改善箇所説明図

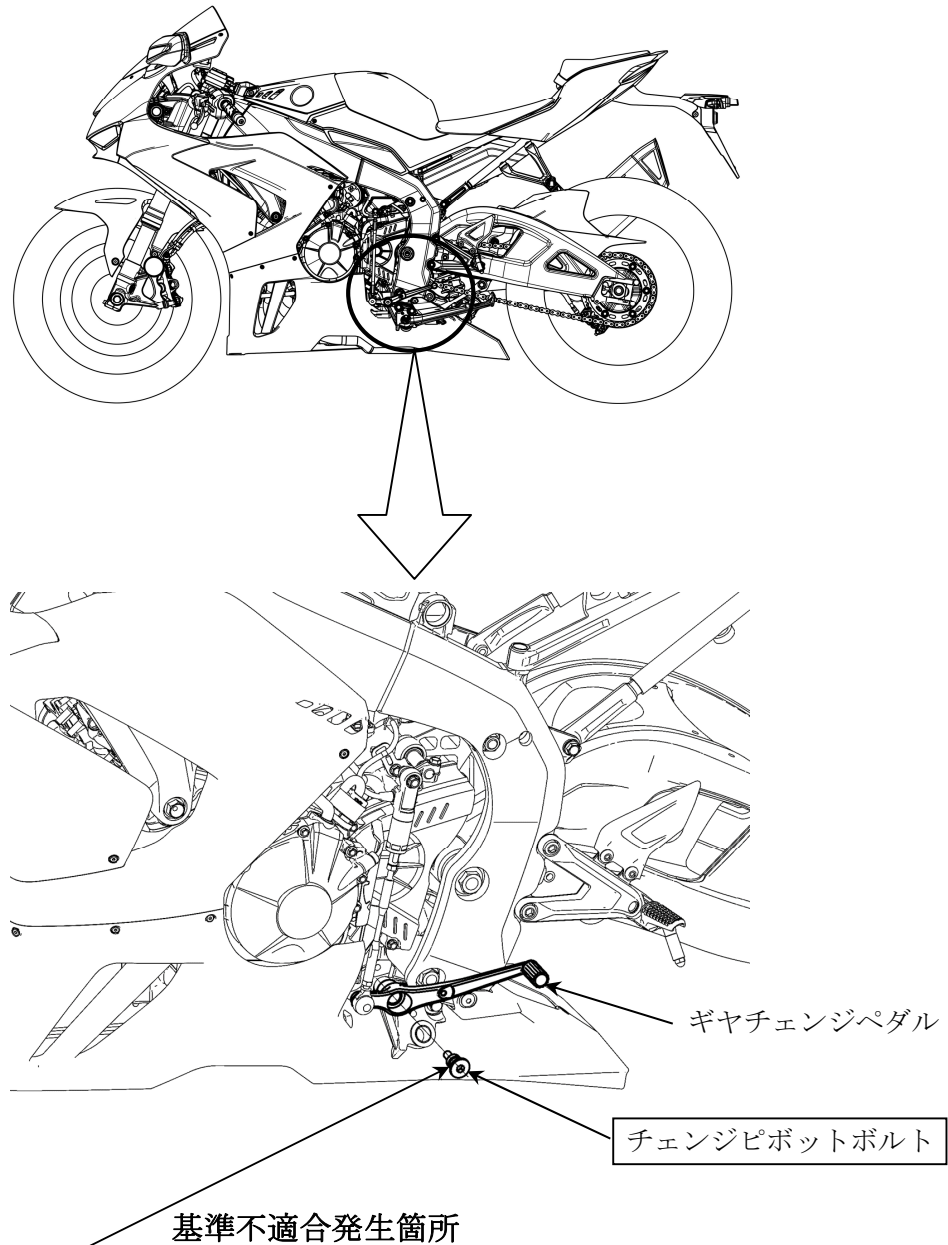
基準不適合発生箇所

ギヤチェンジペダルにおいて、当該ペダルを車体へ取り付けるチェンジピボットボルトの取付方法が不適切なため、強いシフトアップの変速操作をすると、当該ボルトが緩むことがある。そのため、そのまま使用を続けると、ボルトが折損し、ギヤチェンジペダルが外れ、変速できなくなるおそれがある。

改善の内容

全車両、チェンジピボットボルトを新品に交換し、ねじ部に緩み防止剤を塗布して規定トルクで締め付ける。

識別：車台番号打刻部付近に黄色の識別ラベルを貼付する。
